TRATTA PISCINOLA (e) - CAPODICHINO (e)

ALIFANA INFERIORE: TRATTA PISCINOLA (e) - CAPODICHINO (e)

SISTEMAZIONI SUPERFICIALI

FASCICOLO INTERVENTI IN VARIANTE AL PRG

PISCINOLA: NUOVO DEPOSITO - OFFICINA SU AREE DI PROPRIETA' COMUNALE E NUOVA CONNESSIONE VIARIA MEDIANTE ROTATORIA

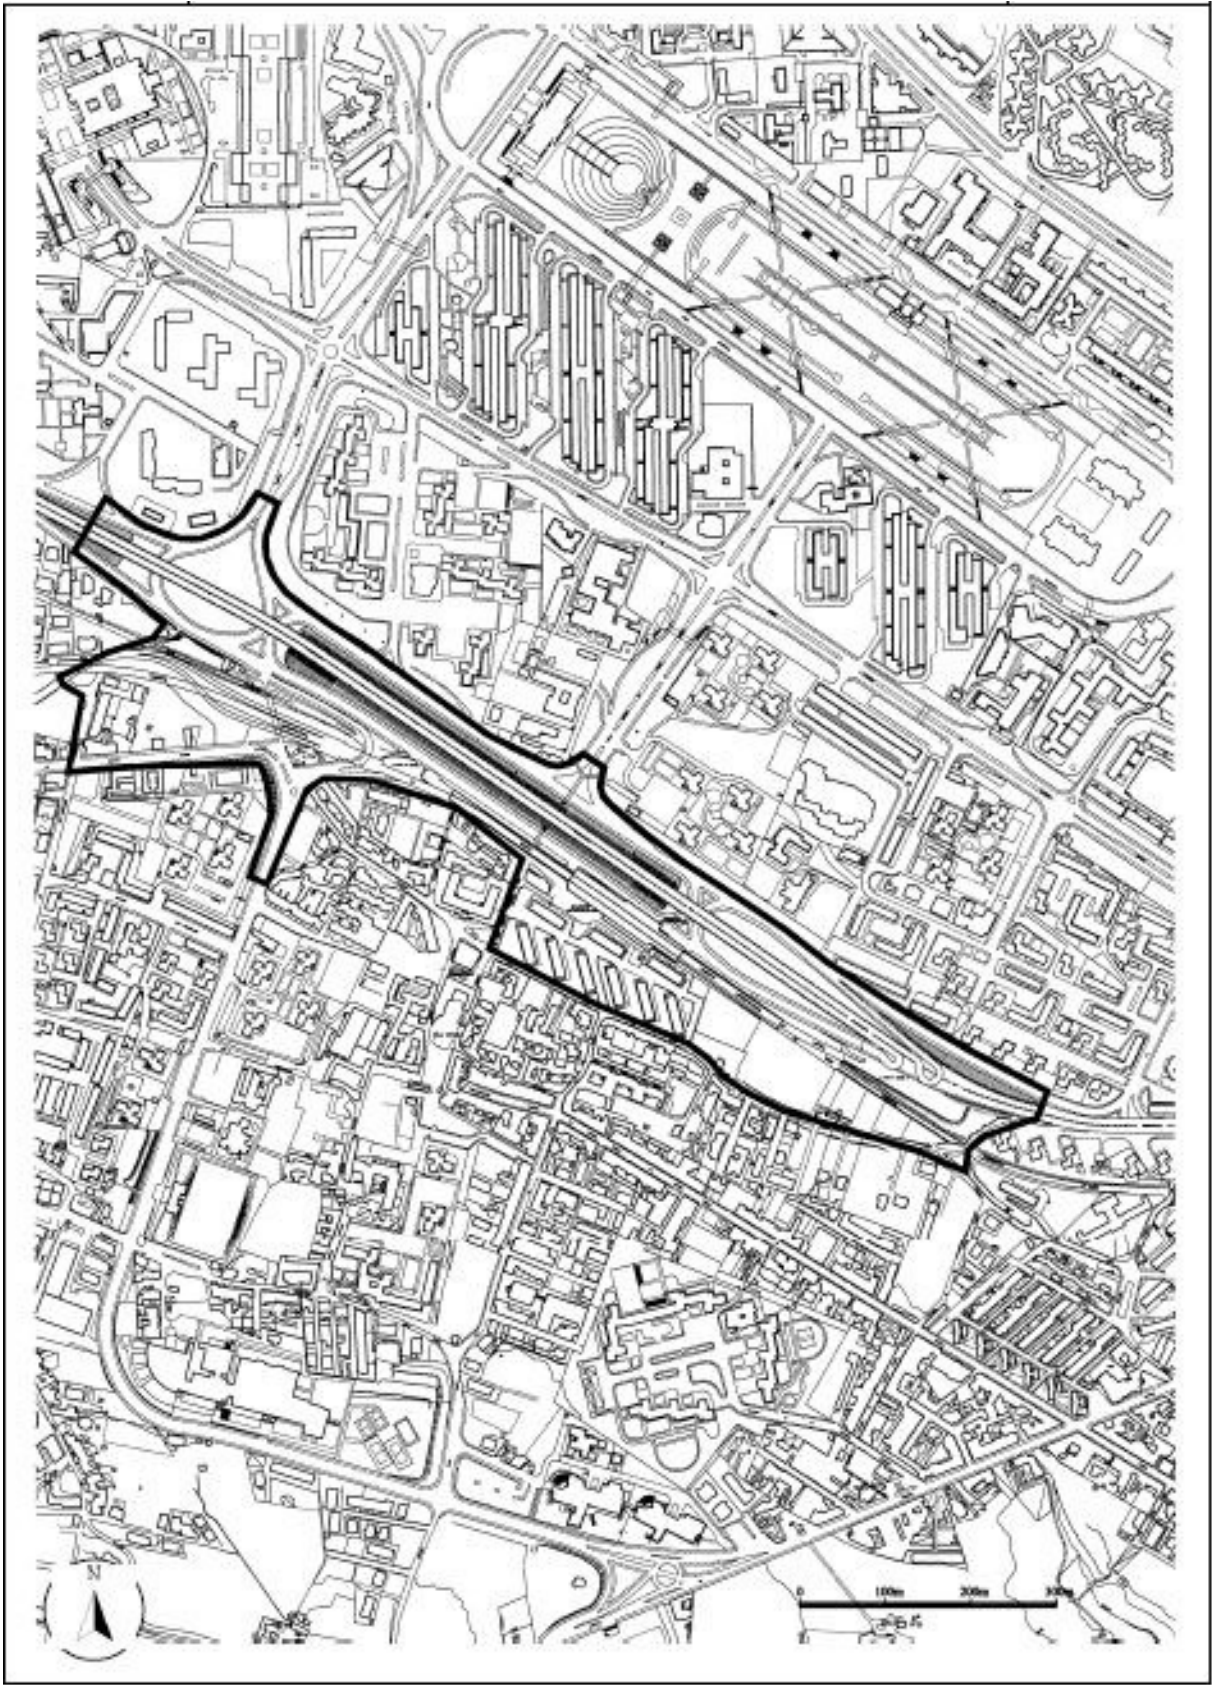
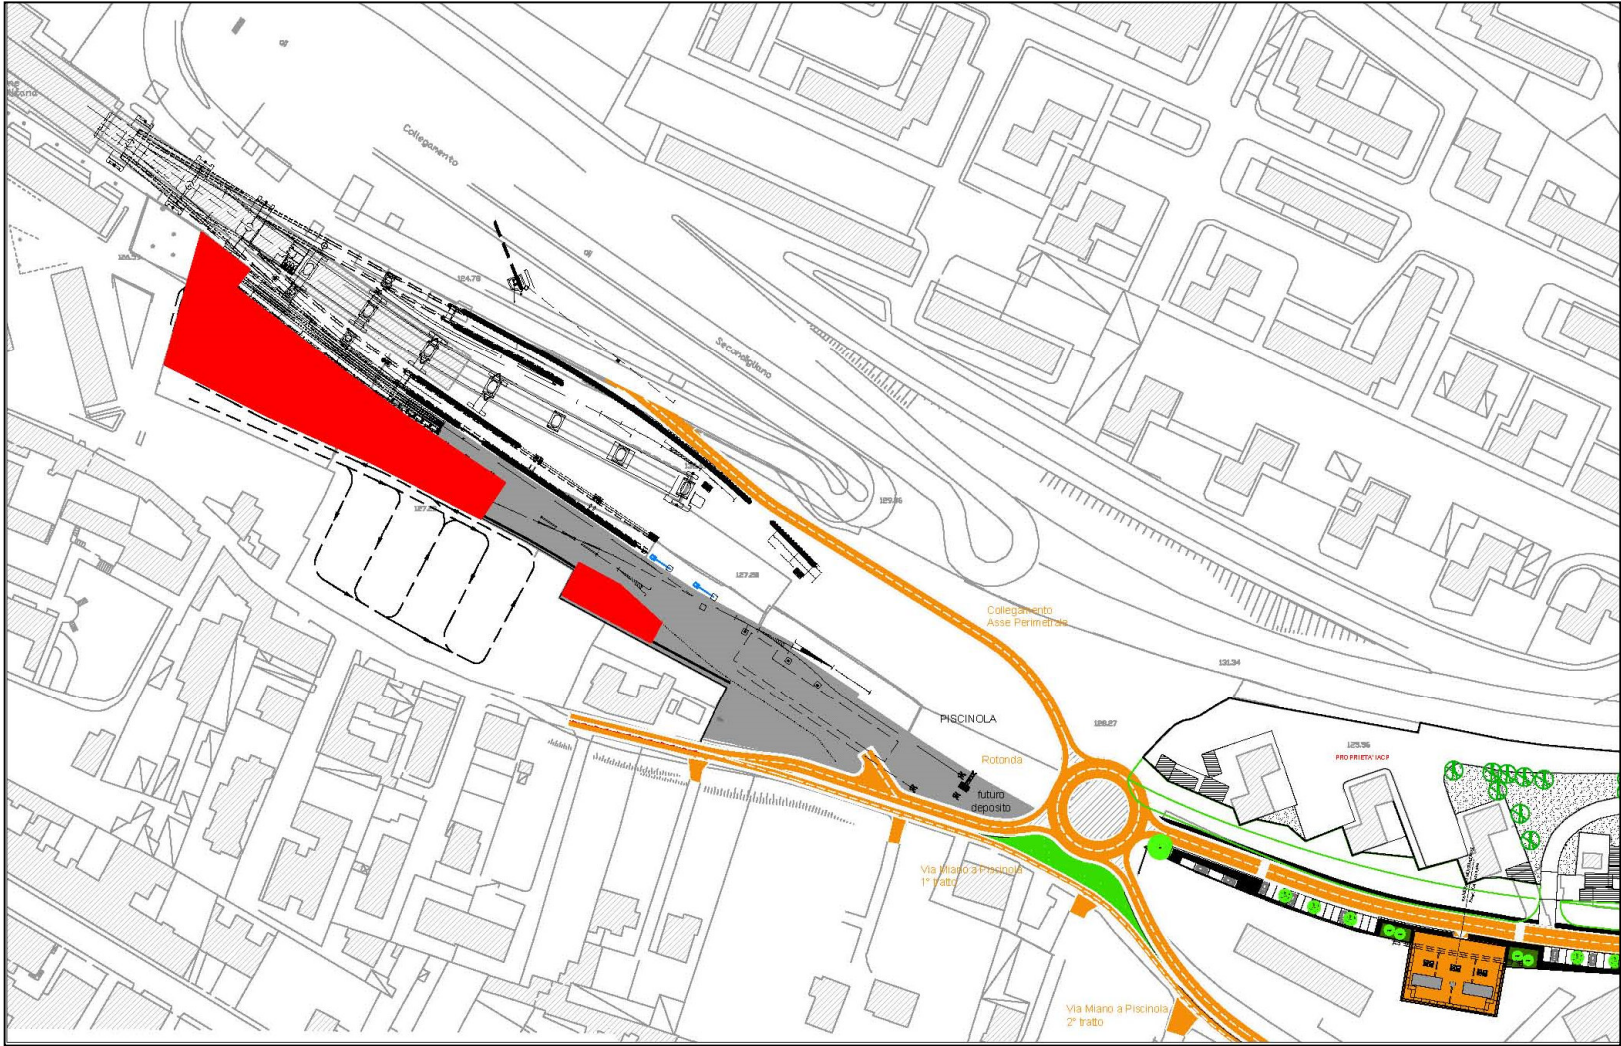
- L'area su cui si propone di realizzare il deposito-officina, è attualmente impegnata da un parcheggio d'interscambio di proprietà comunale. Rientra, come risulta dalla tavola della zonizzazione, nella zona B - *agglomerati urbani di recente formazione* - sottozona Bb - *espansione recente* (artt. 31 e 33 delle Nta) e nell'ambito **4 - nodo di interscambio -Piscinola** (art.129 delle Nta).

- L'area su cui si propone la realizzazione della rotatoria per la connessione viaria tra Piscinola e Scarpia rientra in gran parte nella zona F - *parco territoriale e altre attrezzature e impianti a scala urbana e territoriale* - sottozona. Ff - *linee ferroviarie e nodi di interscambio* (artt. 45 e 51 delle Nta) e in parte minoritaria in zona B - *agglomerati urbani di recente formazione* -sottozona Bb - *espansione recente*. Tutta l'area rientra inoltre nell'ambito **4 - nodo di interscambio - Piscinola** (art.129 delle Nta).

- Per quanto concerne la proposta di realizzazione del deposito-officina rileva la lettura combinata degli artt. 33 e 129 delle Nta prima citati. Più precisamente al comma **4** dell'art. 129 è precisato che: *"La variante si attua mediante strumento urbanistico esecutivo che, predisposto mediante il concorso suddetto, è tenuto al rispetto della disciplina delle sottozone Bb e Ff, di cui alla parte I della presente normativa e con le ulteriori specificazioni di cui al presente articolo."* Inoltre, ai sensi del comma 2 dell'art. 33, *"sono ammessi, ove compatibili con la disciplina delle trasformazioni relative ai singoli edifici, gli adeguamenti delle sedi stradali, le modificazioni dei tracciati su ferro, la realizzazione dei corridoi ecologici così come definiti nel successivo articolo 55, nonché la formazione di slarghi, zone di sosta pedonale, parcheggi e simili. Sono ammesse le trasformazioni del sistema dei sottoservizi, nonché le operazioni connesse agli adeguamenti previsti dalle vigenti normative di settore. è ammessa l'edificazione ai fini pubblici delle aree libere e risultanti da demolizioni, per la realizzazione di attrezzature primarie e secondarie a scala di quartiere. Sono ammessi interventi fino alla ristrutturazione edilizia a parità di volume."*

Pertanto, **la realizzazione di una nuova volumetria, destinata a Deposito-officina, per quanto utilizzazione compatibile, non è conforme alla disciplina urbanistica appena ricordata.** Trattandosi di nuova volumetria inoltre occorre dimostrare che la dotazione di parcheggi soddisfa la dotazione minima obbligatoria prevista per legge (legge 122/1989).

- Per quanto concerne la rotatoria per la connessione viaria tra Piscinola e Scarpia rileva quanto previsto al comma 1 dell'art. 129 e precisamente che "Nell'ambito individuato nella scheda 57, la variante persegue i seguenti obiettivi:

*b) collegare i due quartieri Piscinola e Scarpia, oggi separati dalla barriera delle infrastrutture stradali e ferroviarie;"*

**La scelta effettuata è sicuramente conforme all'obiettivo appena richiamato, però, l'inclusione dell'area nell'ambito n. 4 determina, comunque, le stesse criticità procedurali evidenziate per l'intervento del Deposito-officina, prima esaminato.**

## SECONDIGLIANO: VARIAZIONE POSIZIONE DELLA SOTTOSTAZIONE ELETTRICA (S.S.E.) E CAVEA

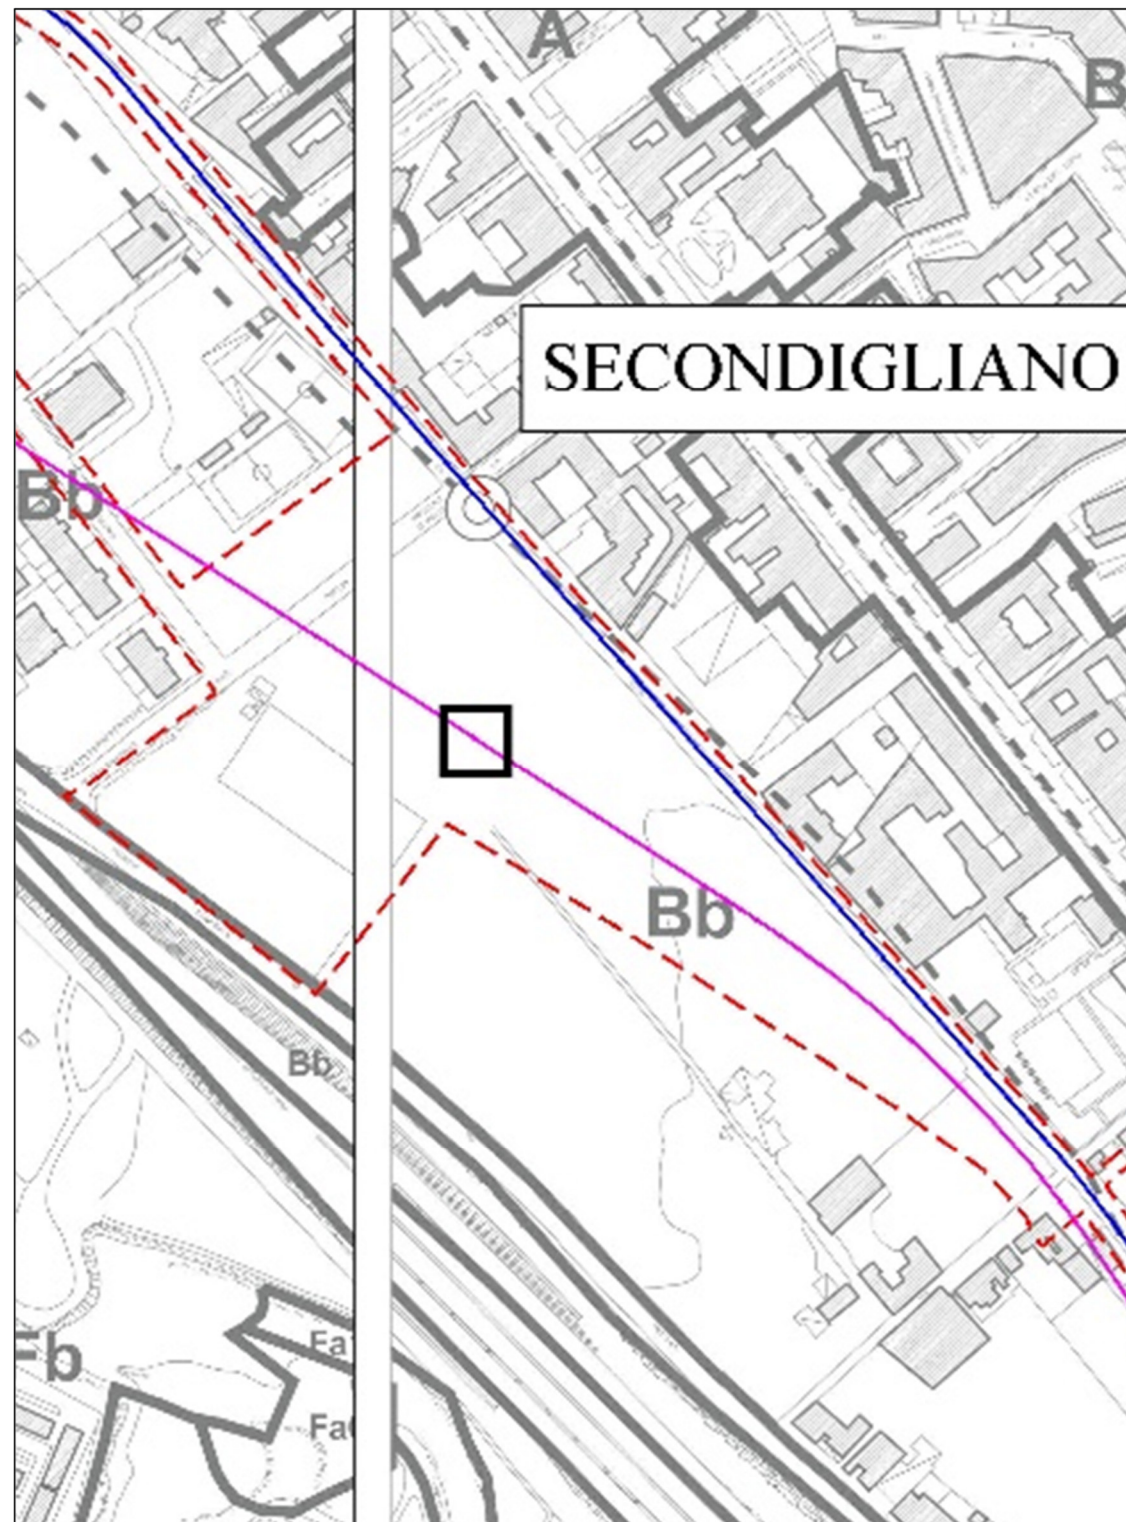
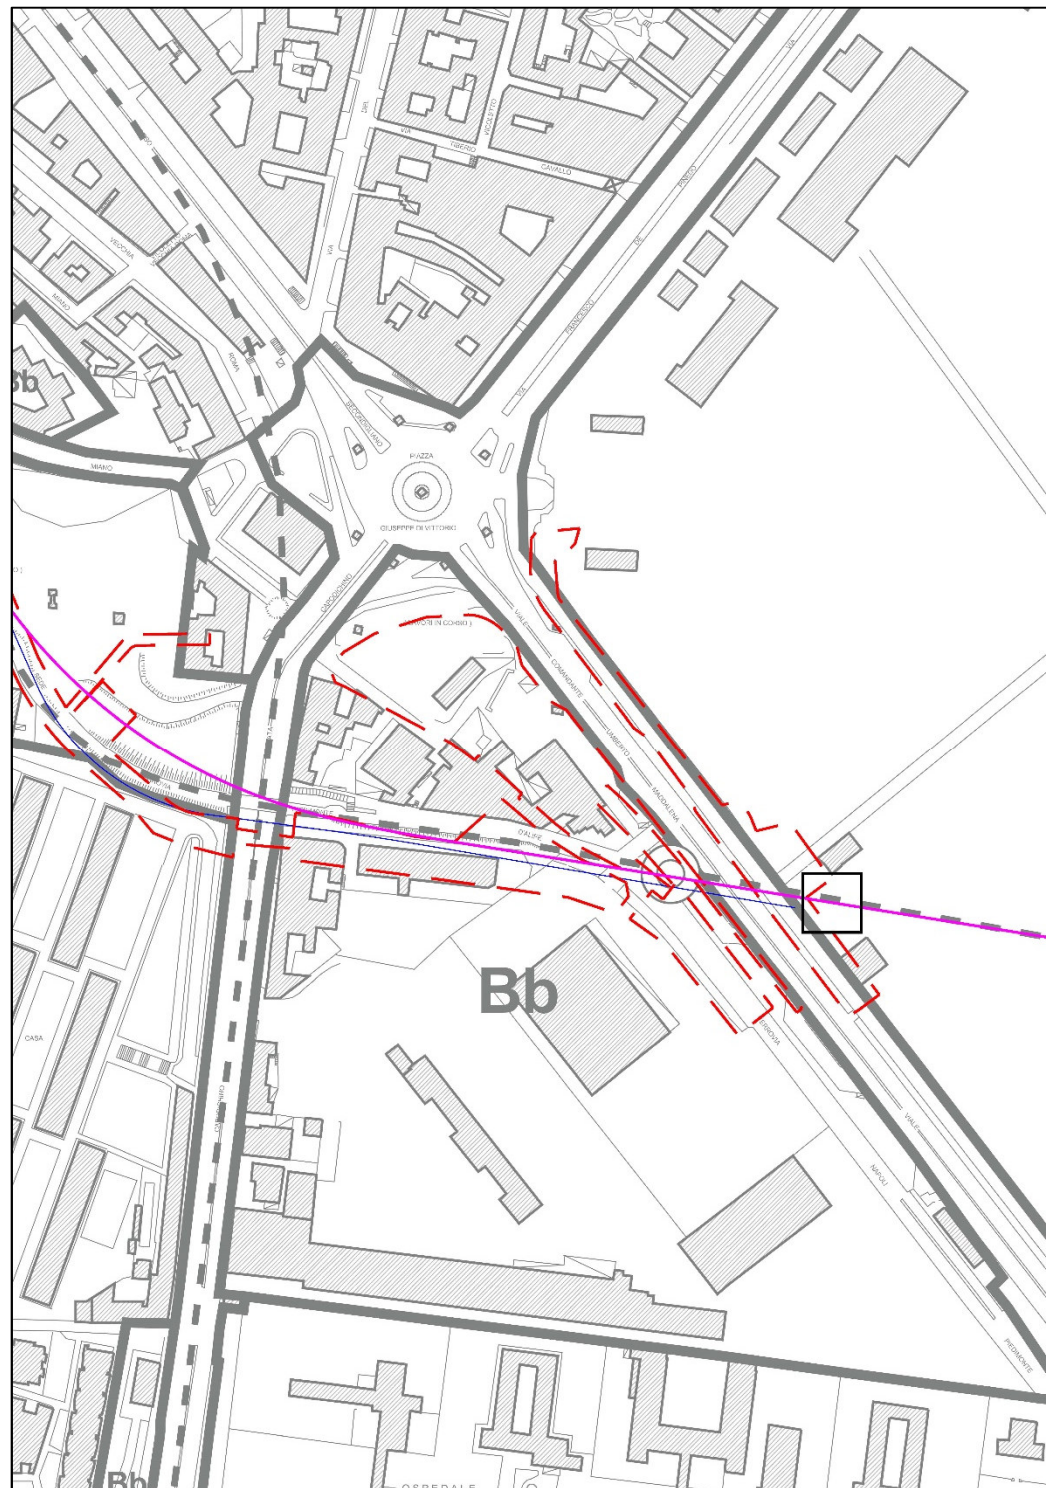
Le aree previste per la S.S.E. nella nuova posizione proposta, con sovrastante parcheggio e la cavea per spettacoli all'aperto, rientrano nella zona B - *agglomerati urbani di recente formazione* - sottozona Bb - *espansione recente* (artt. 31 e 33 delle Nta) e nell'ambito 30 - *Stazioni* - 57 (art.161 e scheda n. 89 delle Nta).

Come risulta dalla tavola n. 8 Specificazioni di cui all'art. 56 delle Nta, l'area in ampliamento destinata a parcheggio d'interscambio (con sottostante manufatto integrato) è individuata, in gran parte, tra le attrezzature di quartiere come *immobile reperito da destinare a istruzione, interesse comune e parcheggi* mentre l'area in ampliamento per la realizzazione della cavea è individuata tra le attrezzature di quartiere come *immobile reperito da destinare a spazi pubblici*.

Per quanto concerne la compatibilità delle variazioni previste, in corrispondenza della stazione di Secondigliano, rileva quanto previsto dalla lettura combinata degli artt. 33, 56 e 161 e della scheda n. 89 delle Nta. **Le utilizzazioni prospettate a parcheggio d'interscambio e a spazio pubblico (cavea) sono conformi a quanto previsto dall'art. 33 e dalla tavola delle Specificazioni oltre che dalla scheda d'ambito.** In tal caso, trattandosi di aree sprovviste di vincolo preordinato all'esproprio occorre procedere ai sensi dell'art. 10 del DPR 327/2001. Sarà inoltre opportuno, come per tutte le aree del progetto da destinare a spazio e/o parcheggio pubblico, chiarire le modalità di gestione e manutenzione delle stesse, predisponendo, se necessario, apposito strumento di convenzione.

Stralcio planimetrico della stazione Di Vittorio (in rosso uscite della stazione)

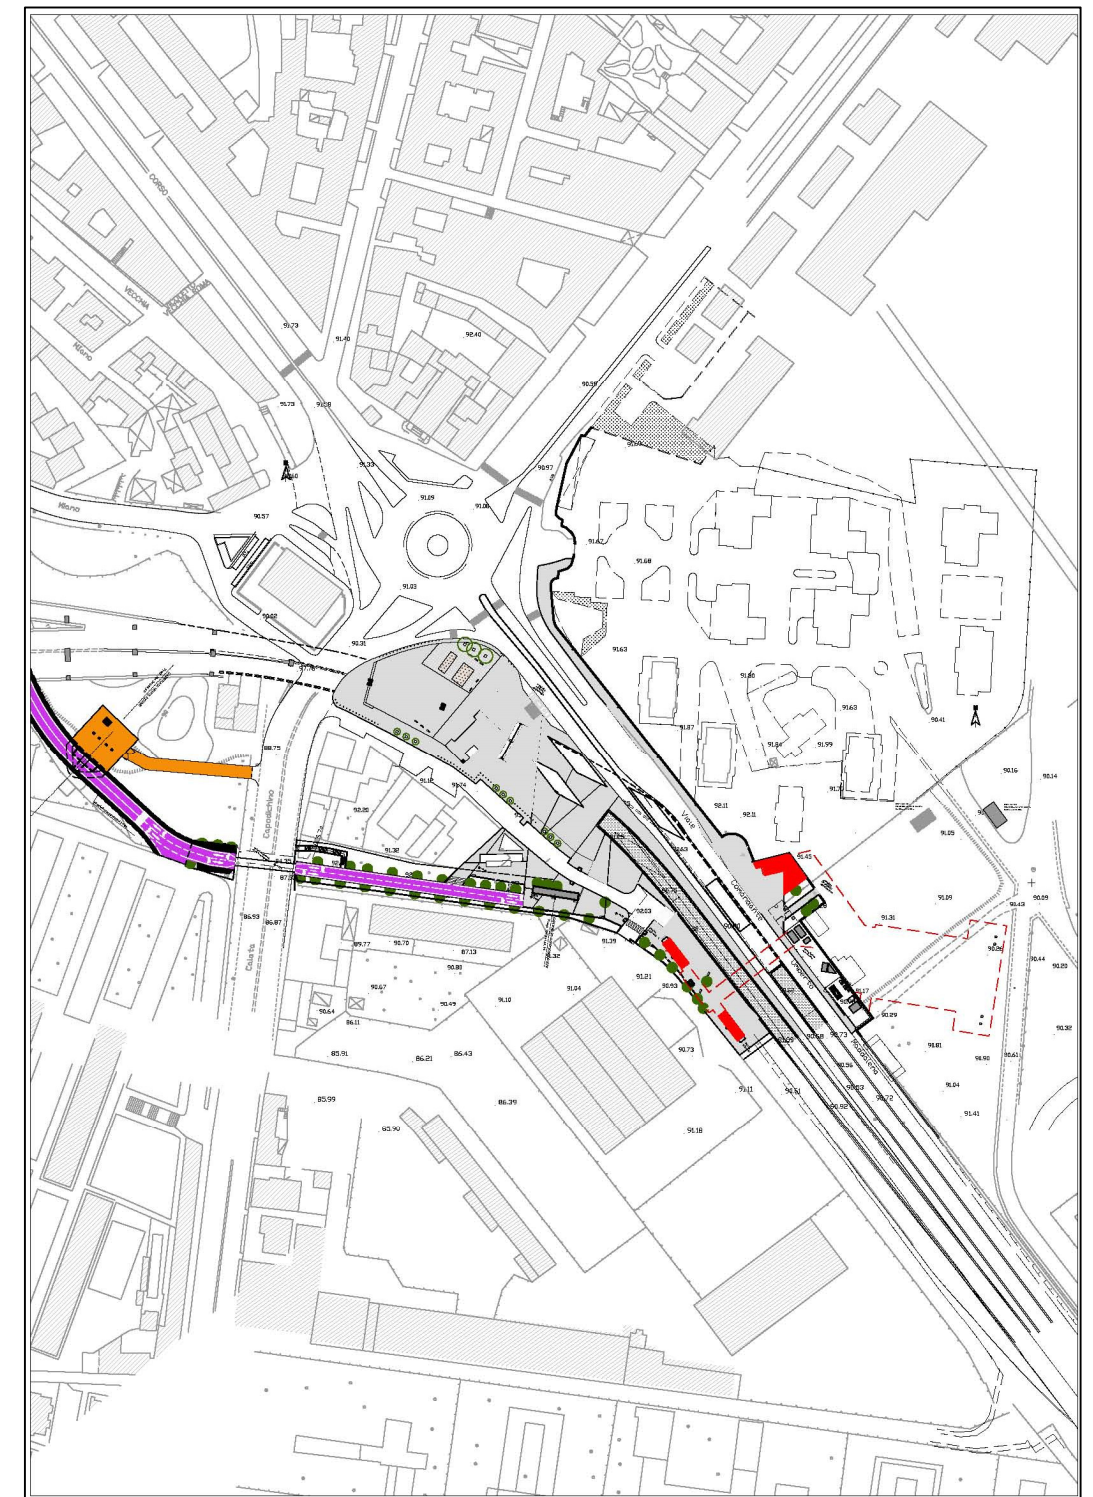
La variazione proposta per la stazione Di Vittorio introduce una lieve modifica in aumento dell'area d'intervento in corrispondenza della nuova uscita prevista sul marciapiede nord di viale Maddalena. L'intervento proposto ricade nella zona F - *parco territoriale e altre attrezzature e impianti a scala urbana e territoriale - sottozona Fc - parco di nuovo impianto (artt. 45 e 48 delle Nta).*

Per quanto concerne infine la previsione di una nuova uscita sul marciapiede nord di viale U. Maddalena relativa alla stazione Di Vittorio, rileva quanto previsto dalla lettura combinata degli artt. 45 e 56 delle Nta. Ai sensi del comma 4 dell'art. 45, infatti, *"La sottozona Fc può comprendere attrezzature pubbliche e di uso pubblico finalizzate al soddisfacimento dei fabbisogni pregressi delle aree circostanti"*. E ai sensi del comma 4 dell'art. 56 *"Tra le attrezzature di quartiere di cui al comma 1 destinate ad interesse comune ai sensi del Dm 2 aprile 1968 n. 1444 rientrano le stazioni delle linee metropolitane e delle funicolari elencate all'art. 161, scheda n. 89, di cui alla parte III della presente normativa."*

**Non vi sono, dunque, elementi ostativi, dal punto di vista urbanistico, alla realizzazione del suddetto intervento.**
